## 安全管理棟に関する記載の見直しについて

国立研究開発法人日本原子力研究開発機構  
核燃料サイクル工学研究所 放射線管理部

## 計測機器校正室の図面に関する記載の見直しについて

図 7-1-1 安全管理棟2階管理区域平面図

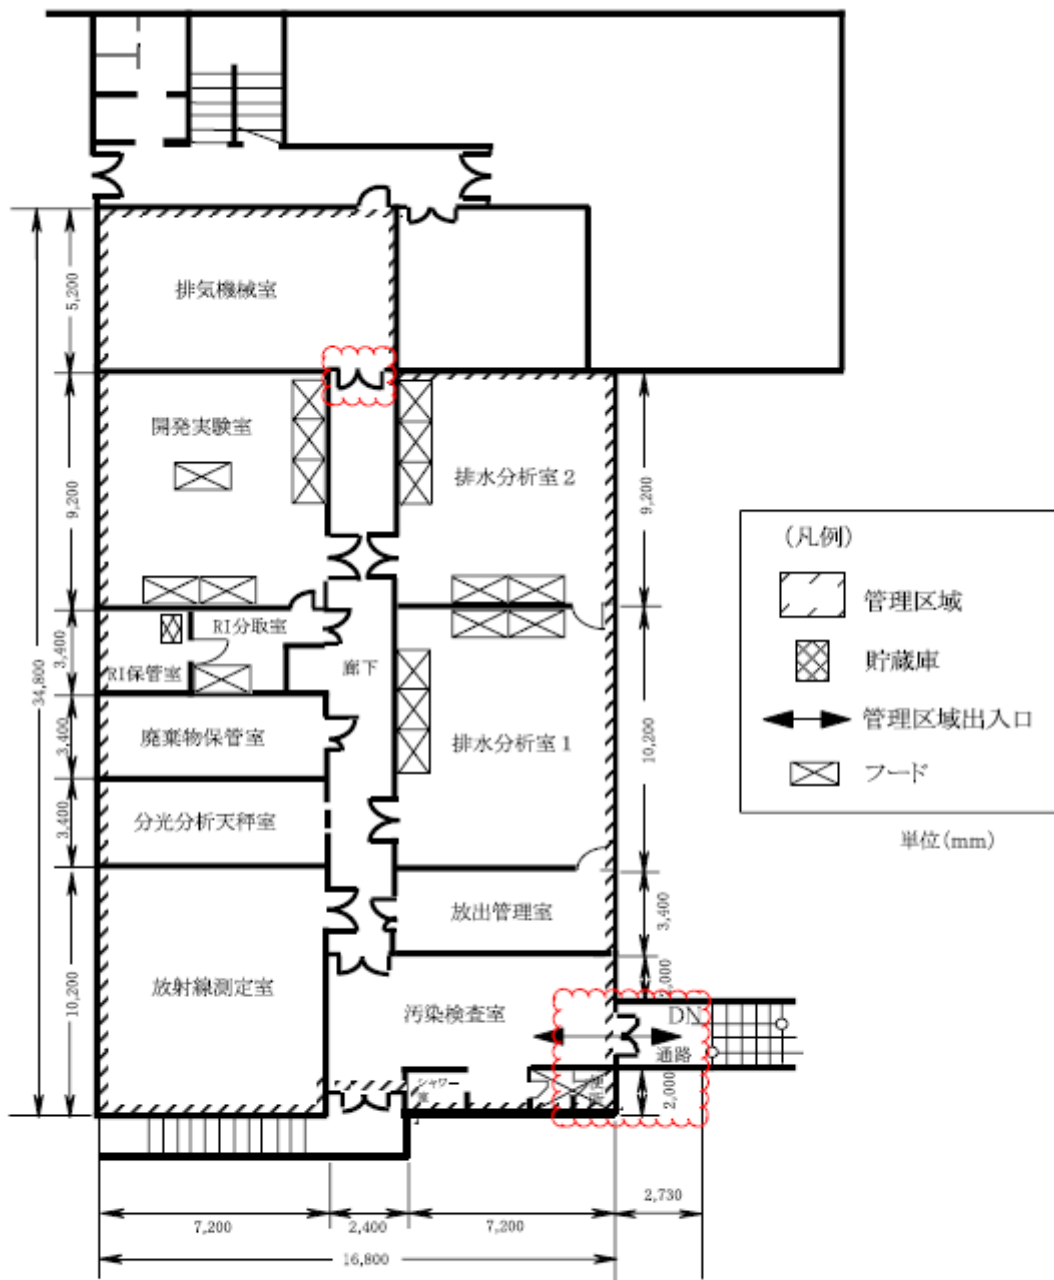
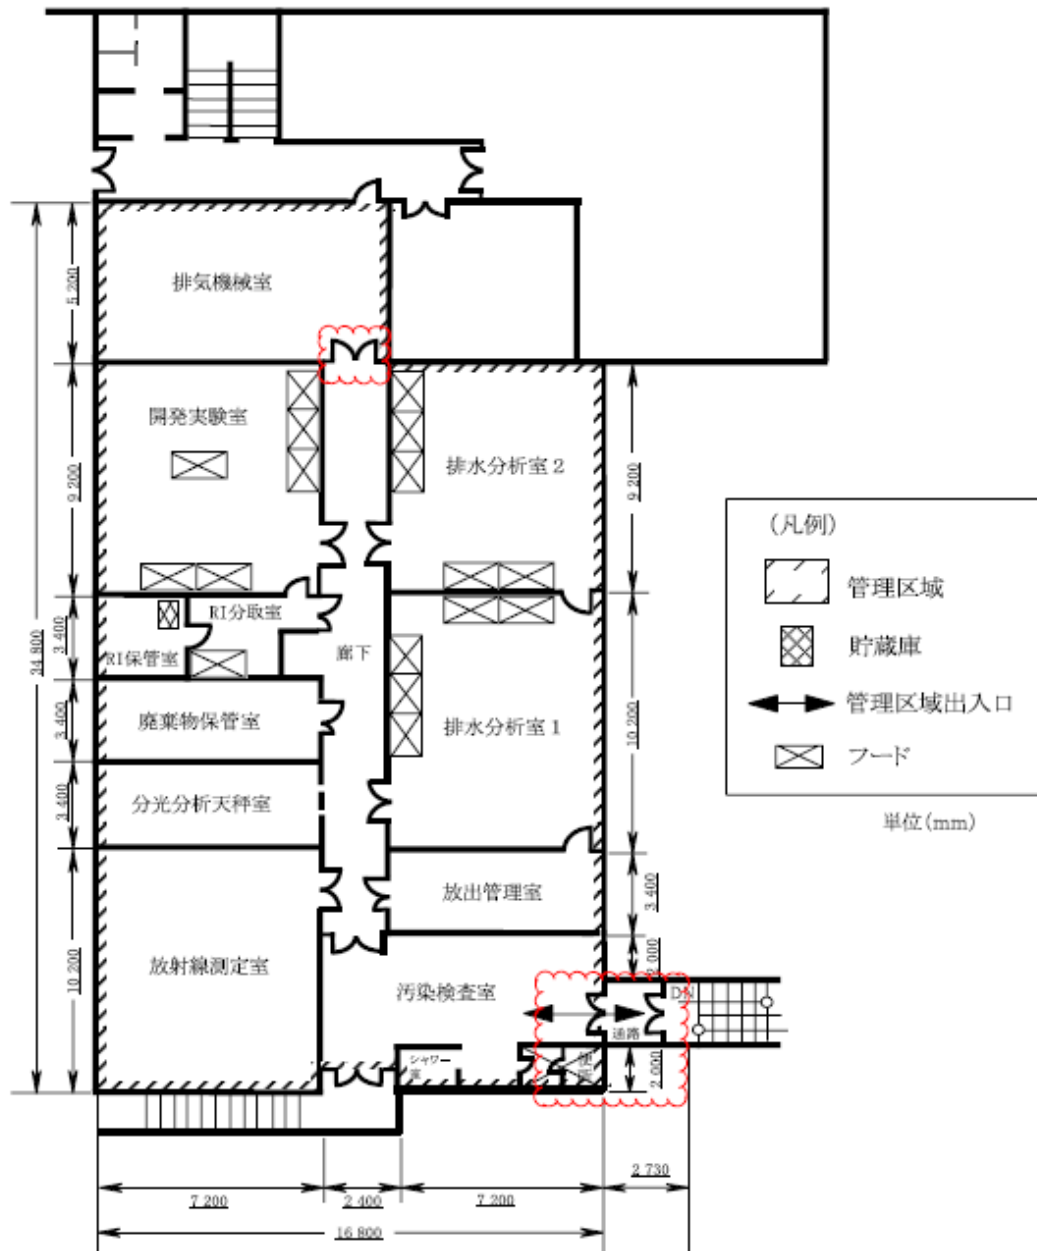
- 本文図面 図7-1-1「安全管理棟2階管理区域平面図」（図1-1）、図9-3-1「固体廃棄施設の位置（安全管理棟2階）」（図2-1）において、図中に記載されている管理区域内扉（3か所）の開閉方向が現物と異なるため、修正する（図1-2、図2-2）。また、これに合わせて管理区域入口手前の扉（管理区域外）を追記する。

本変更内容は、竣工後の工事により変更されたものではなく、扉の開閉方向の記載の誤りの修正であり、安全性に影響はない。

図 7-1 計測機器校正室平面図(1)

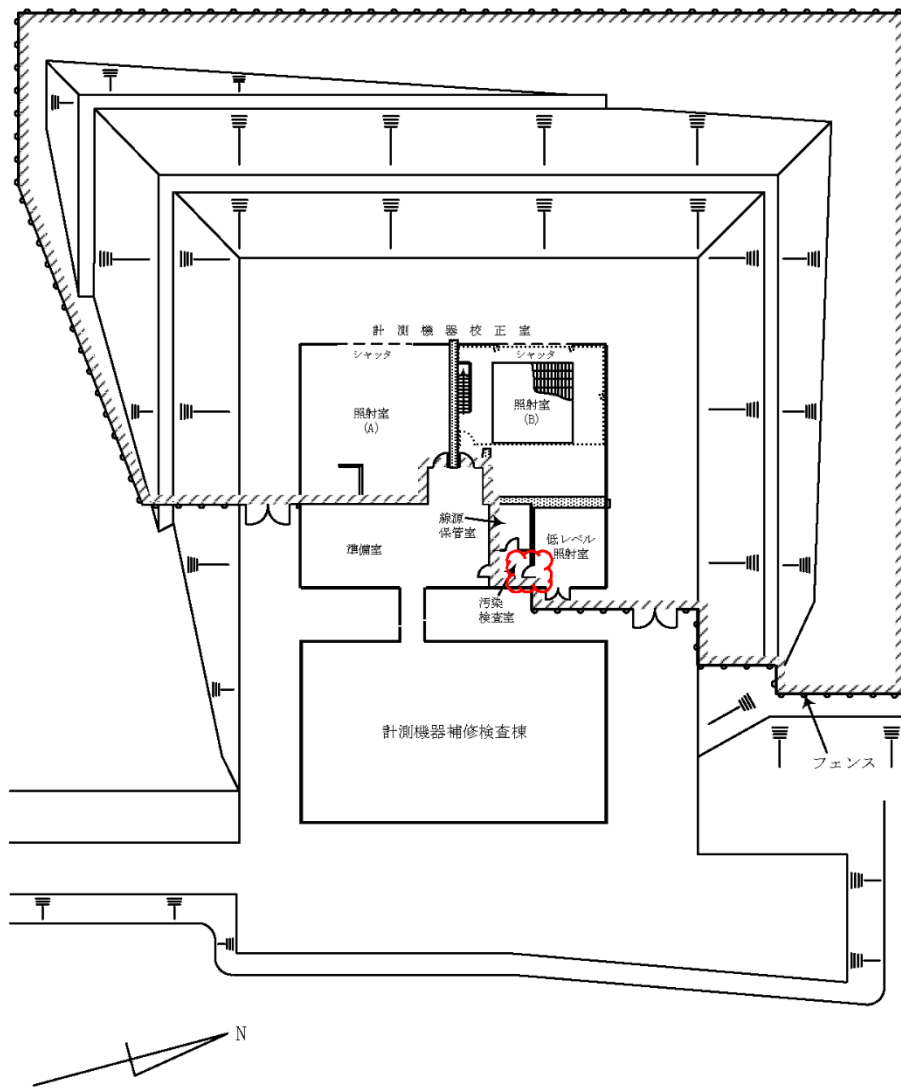
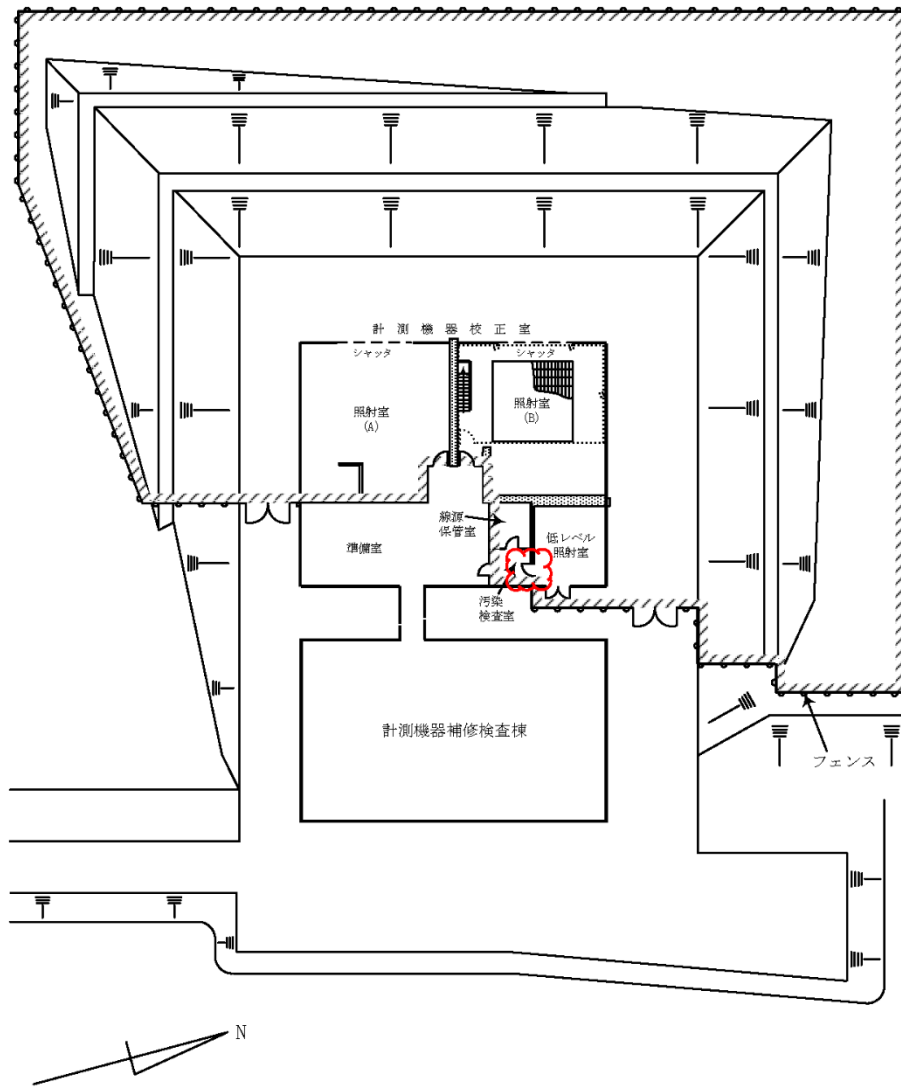
- 本文図面 図 7-1「計測機器校正室平面図(1)」において、低レベル照射室の扉の開閉方向を修正する。

本施設の建設を開始するための使用変更許可申請（昭和 59 年 8 月申請、昭和 59 年 10 月許可）においては、扉の向きが逆の図面（図 1-1）にて許可を取得しており、2 回目の使用変更許可申請（平成 10 年 11 月申請、平成 11 年 4 月許可）において、扉の向きが修正された（図 2-1）。

しかしながら、3 回目の使用変更許可申請（平成 12 年 11 月申請、平成 12 年 12 月許可）において、前回の修正データが適切に継承されず、再び扉の向きが逆の図面（図 1-1）のデータを使用してしまった。そのため、現行の使用許可の図面と現物に不整合が生じた。

低レベル照射室の扉の開閉方向については、閉じ込めの機能や遮蔽などの使用施設等の基準への適合状況に影響を与えるものではないため、修正前後において使用施設等の安全性は変化しない。

図7-3 ピット断面図

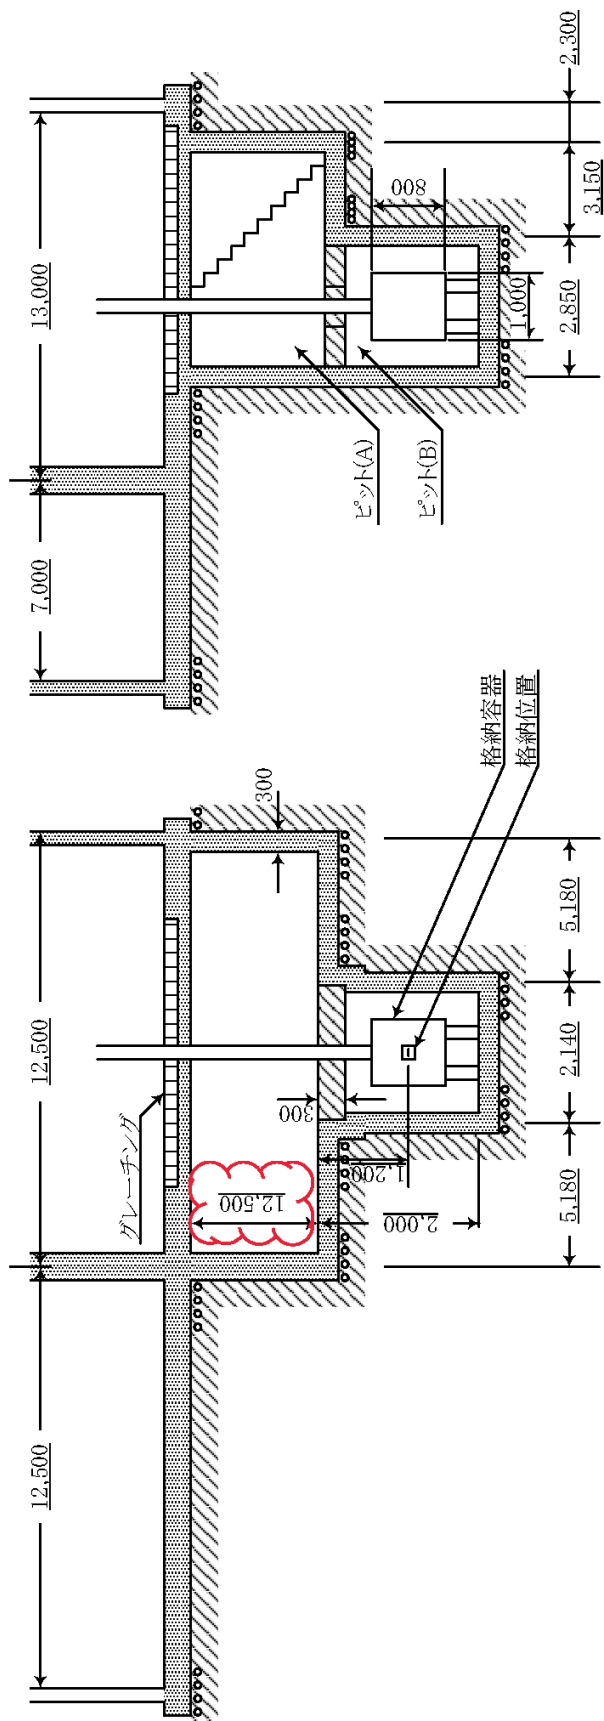
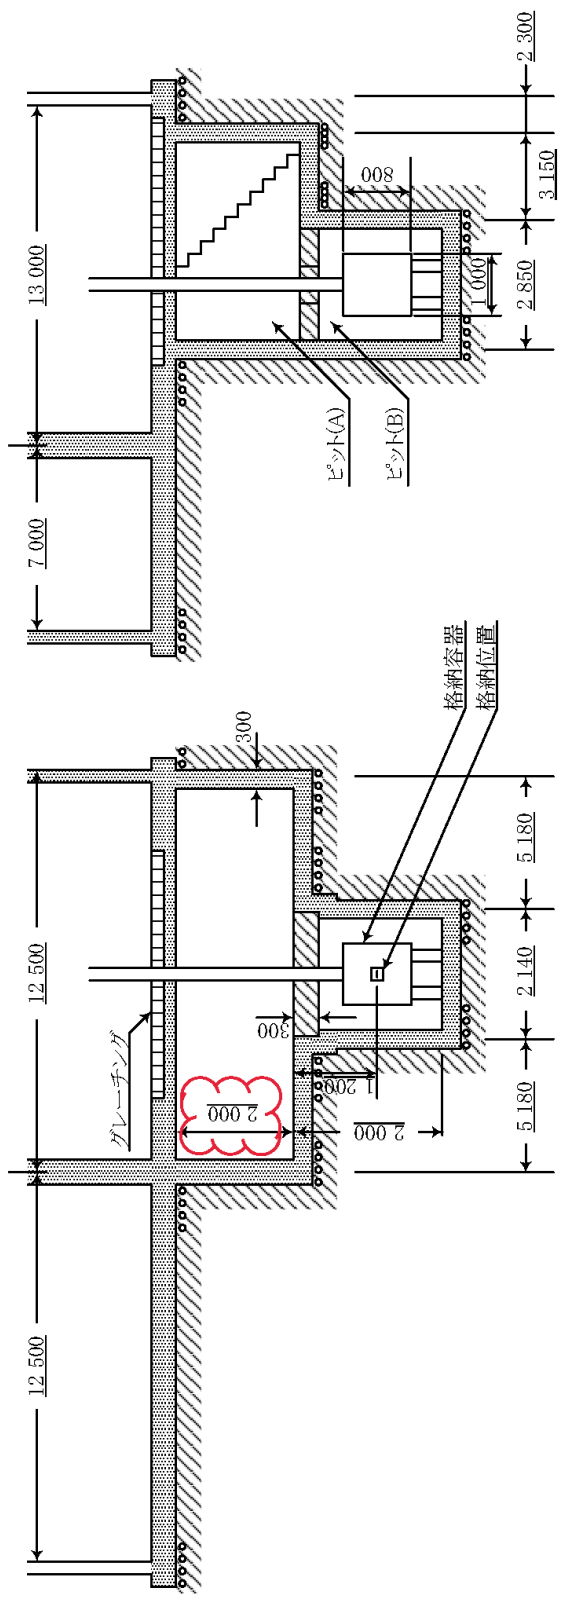
- 本文図面 図 7-3「ピット断面図」において、ピット(A)高さの寸法を修正する。

開始するための使用変更許可申請（昭和 59 年 8 月申請、昭和 59 年 10 月許可）においては、正しい寸法の図面（図 2-2）にて許可を取得したが、2 回目の使用変更許可申請（平成 10 年 11 月申請、平成 11 年 4 月許可）において、寸法が誤っている図面（図 1-2）のデータを使用してしまった。そのため、現行の使用許可の図面と現物に不整合が生じた。

ピット(A)の高さについては、閉じ込めの機能や遮蔽などの使用施設等の基準への適合状況に影響を与えるものではないため、修正前後において使用施設等の安全性は変化しない。なお、事業所境界及び管理区域境界の線量評価においては、計算パラメータとして核燃料物質からの水平距離を使用しており、ピット(A)の高さの情報を採用していない。また、人が常時立ち入る場所の線量評価においては、計算パラメータとして核燃料物質の格納位置からピット(A)床面までの高さを使用しており、ピット(A)の高さの情報を採用していない。
